## 臺北市建築管理工程處 函

發文字號：北市都建照字第1136081999號

## 臺北市建築管理工程處營建法規小組第 407 次會議紀錄

一層平面圖

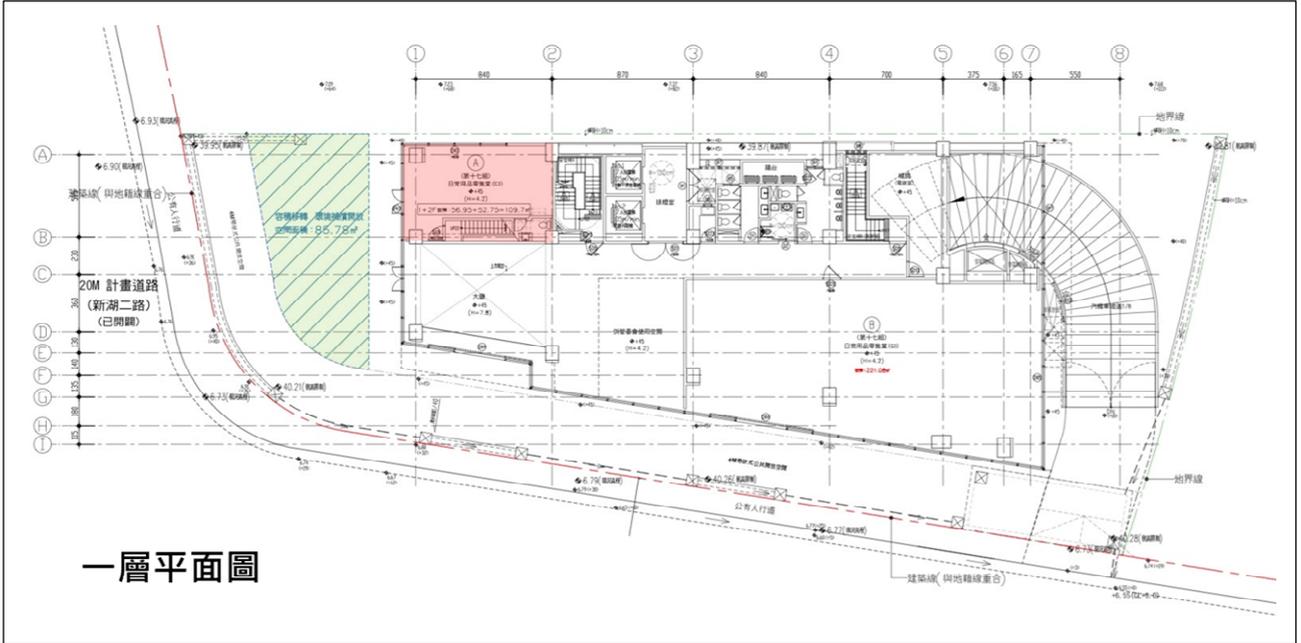
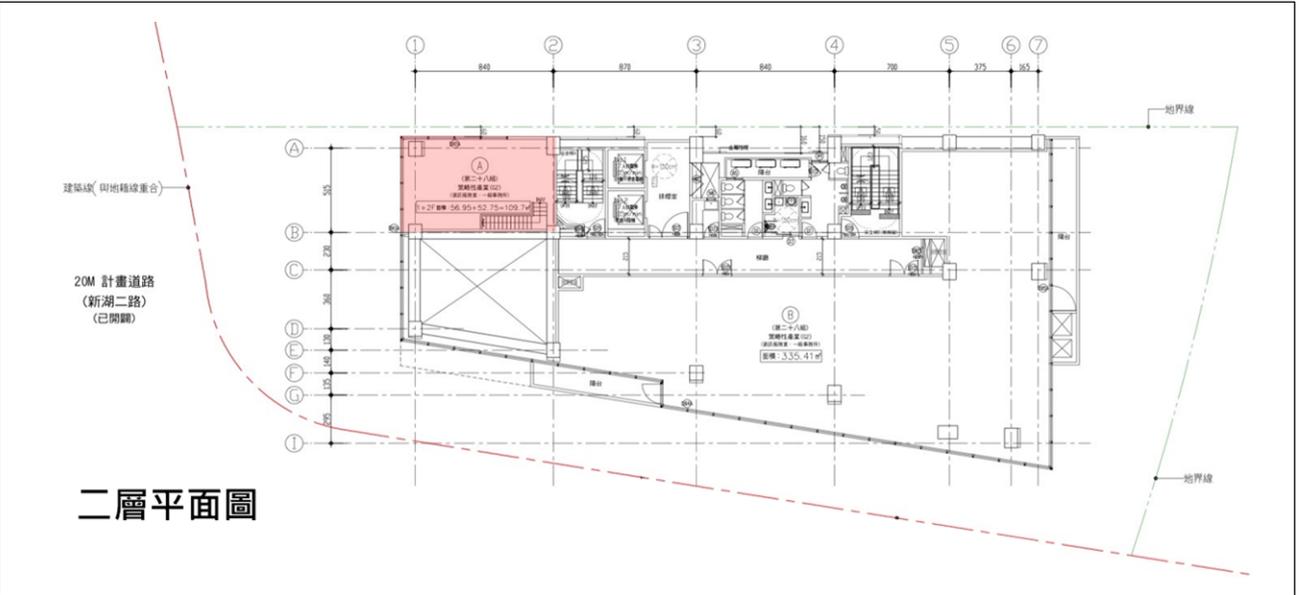
（一）按「臺北市政府處理工業區內平面設計類似集合住宅原則」之立法目的，係為防範工業區內以平面類似集合住宅之設計，出售民眾作為住家使用。惟本案雖屬工業區，但平面、外觀等設計為策略性產業（類似辦公室）使用，並無類似集合住宅之平面格局，且相關設備空間（如廁所、機電設備空間及茶水間等）皆集中設置於共用部分。

（二）本案建築基地之配置，因沿街設置 4 米帶狀式公共開放空間，且基地左側因容積移轉，須留設環境補償開放空間 85.78 m<sup>2</sup>（即圖面綠色區域），導致地上一層 A 戶（設有室內樓梯連通 1、2 層，面積合計 109 m<sup>2</sup>，即圖面紅色區域），礙難達單戶最小面積至少 150 m<sup>2</sup>之規定。由於本案建築物平面機能及立面造型，確非類似集合住宅，且其餘戶數面積均大於 150 m<sup>2</sup>，並經都市設計審議通過，建請同意提案單位所擬之設計方案，以利建造執照申請。

- 一、依「變更臺北市『基隆河中山橋至成美橋段計畫案（南段地區）』及『內湖區新里族段羊稠小段附近地區都市計畫案』計畫案」規定，得依本市土地使用分區管制自治條例第三種工業區附條件允許作「第 17 組：日常用品零售業」使用，但允許使用條件之一為「限於建築物第 1 層使用」。經檢視本案 A 戶設有室內樓梯連通 1、2 層，難謂符合上開規定。
- 二、又本案雖經本府都市設計審議核定在案，惟前開核定函說明四已載明「餘涉及建管法令部分，仍請依相關建管規定辦理。」，且室內隔間非都審審議範疇，爰涉及「臺北市政府處理工業區內平面設計類似集合住宅原則」，仍應依相關法令檢討。查本案 A 戶若採室內樓梯連通 1 至 3 層，即可符合單戶最小面積 150 m<sup>2</sup>之規定，併請提案建築師酌作調整。另調整原都市設計審議定圖說，請依「臺北市都市設計及土地使用開發許可審議規則」第 8 條檢討是否需辦理都市設計審議變更設計。

### 方案一

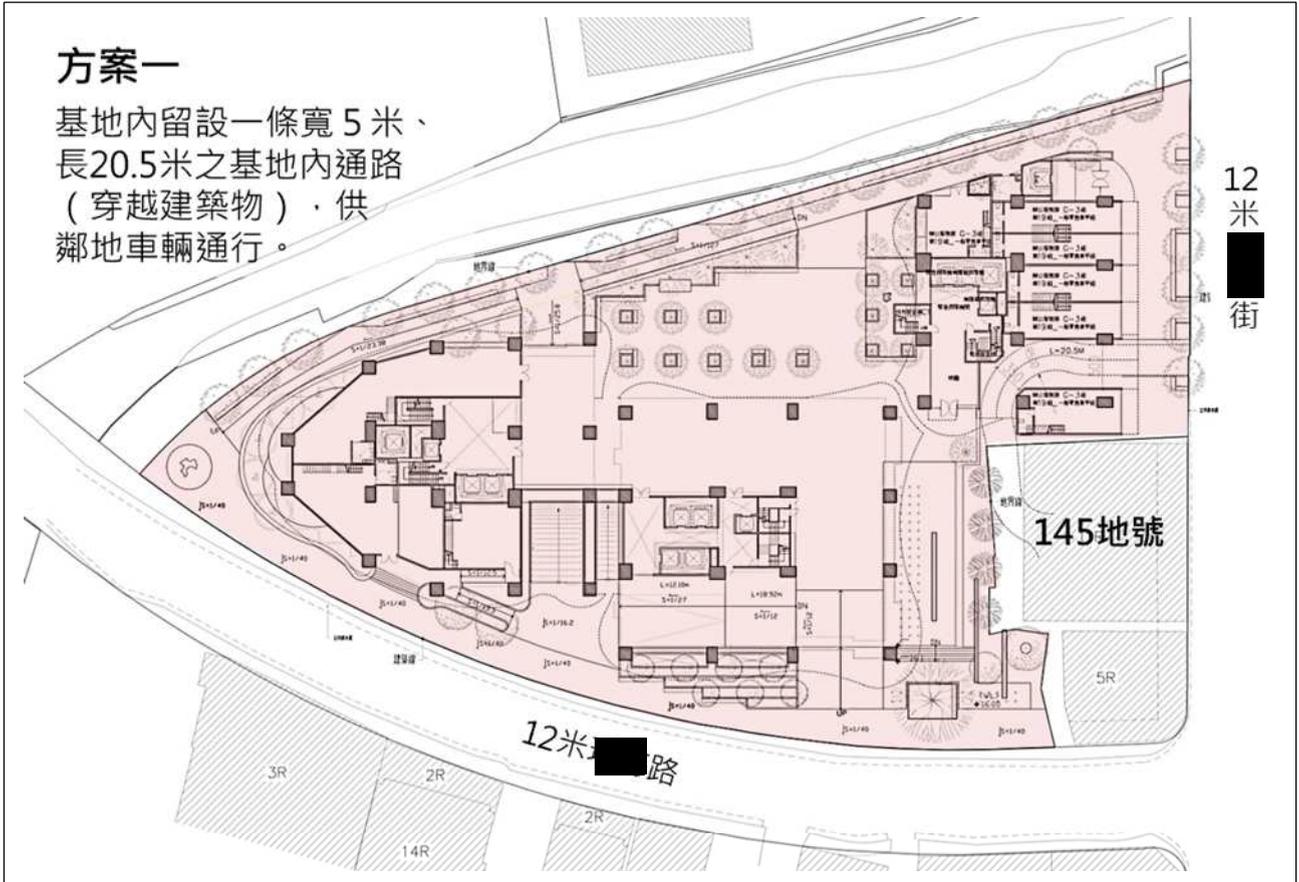
基地內留設一條寬 5 米、長 20.5 米之基地內通路（穿越建築物），供鄰地車輛通行。

**結論：**經檢視提案單位所擬 3 個替選方案，尚屬可行，本處無意見。請擇取不影響鄰地權益及其車輛出路方式，留設符合建築法令規定及可供通行之方案，並續依「臺北市都市更新自治條例」辦理現有巷廢止程序。

### 方案二

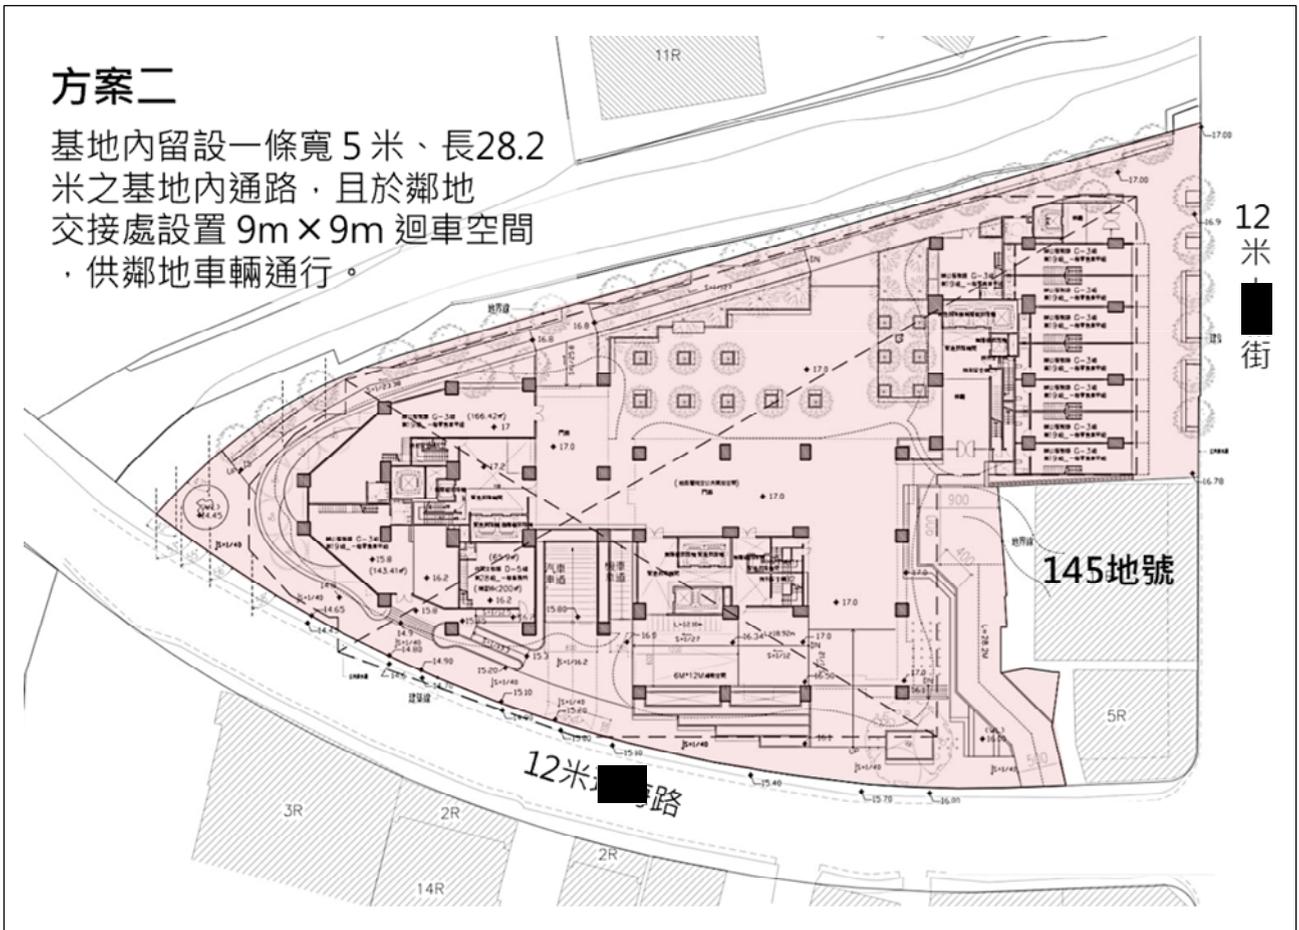
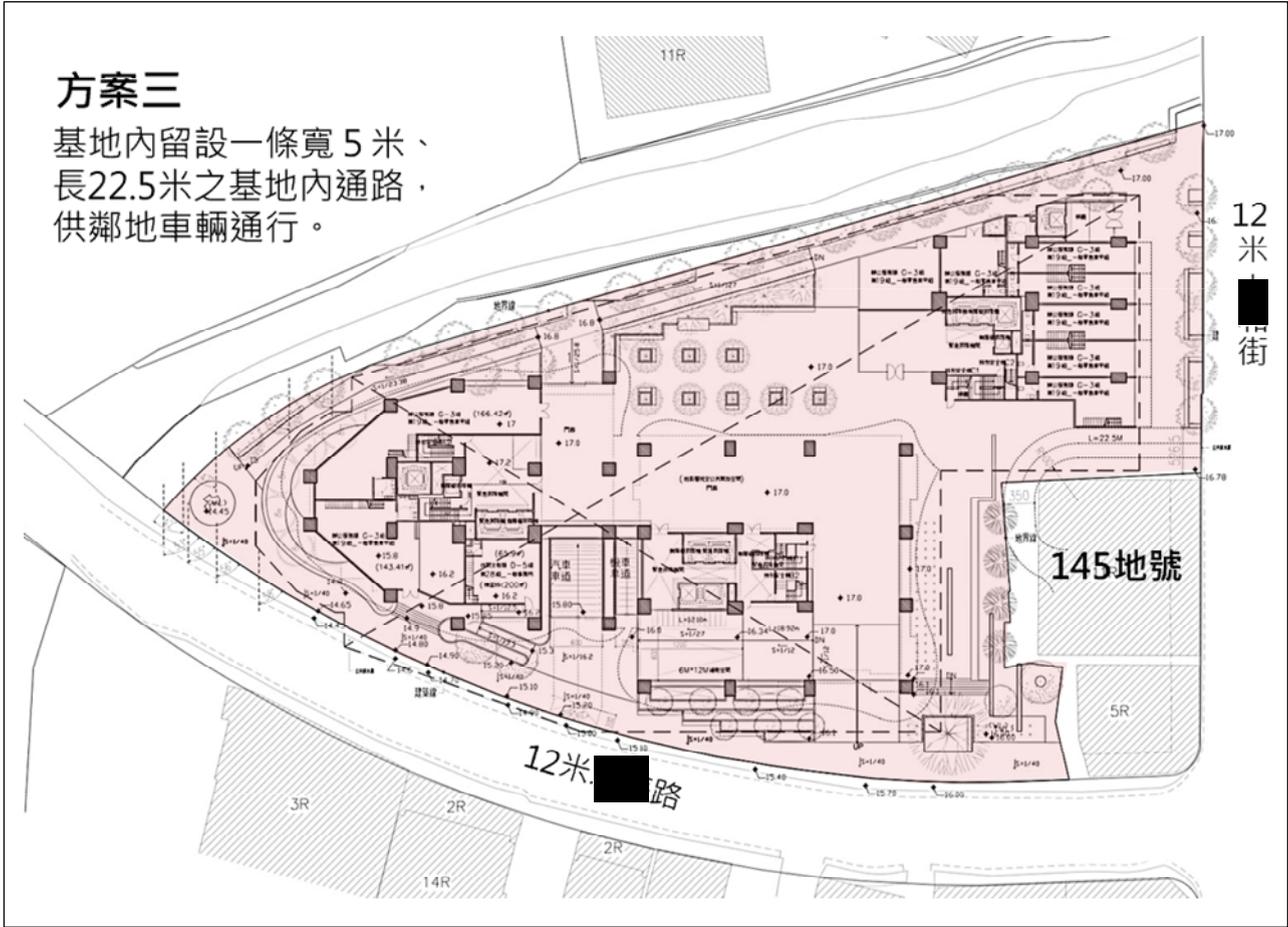
基地內留設一條寬 5 米、長 28.2 米之基地內通路，且於鄰地交接處設置 9m x 9m 迴車空間，供鄰地車輛通行。
